改善箇所説明図

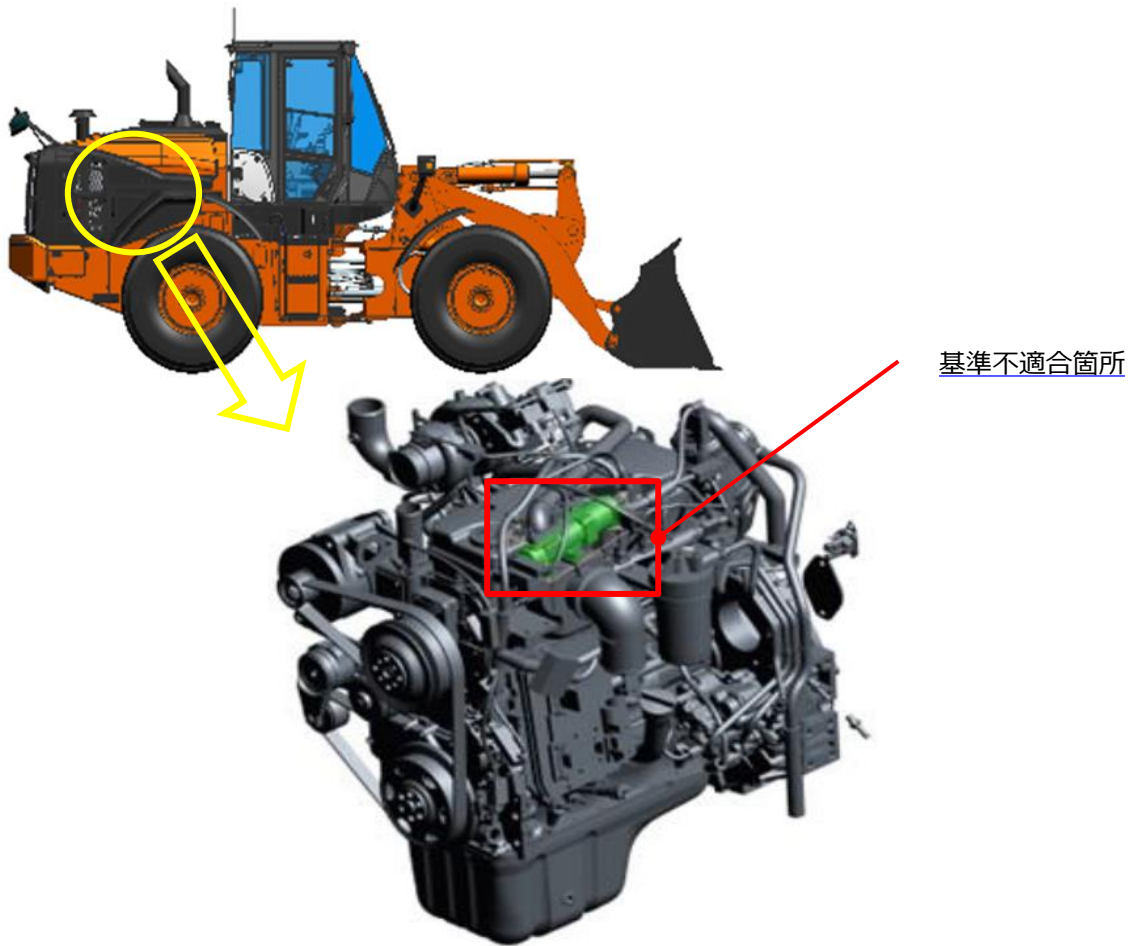
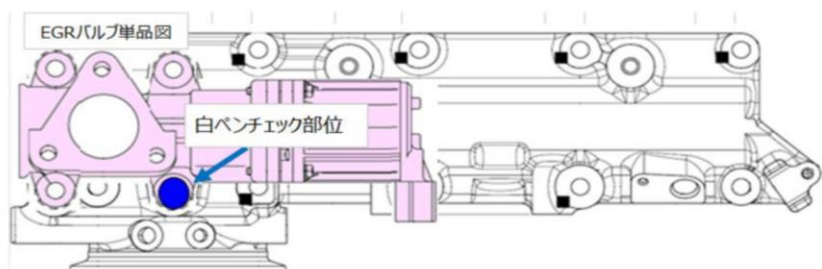
ショベル・ローダのエンジン排気ガス再循環装置において、再循環させる排気ガス流量を調整するバルブ(EGRバルブ)の組付け手順が不適切なため、EGRバルブに亀裂が発生することがある。そのため、亀裂部分から再循環ガスが漏れることで排出ガスの基準値を満たさなくなるおそれがある。

改善措置の内容: 全車両、正しい組付け手順で新品のEGRバルブに交換を実施する。

EGRバルブ取付ボルトに白ペンでマーキングを行う。
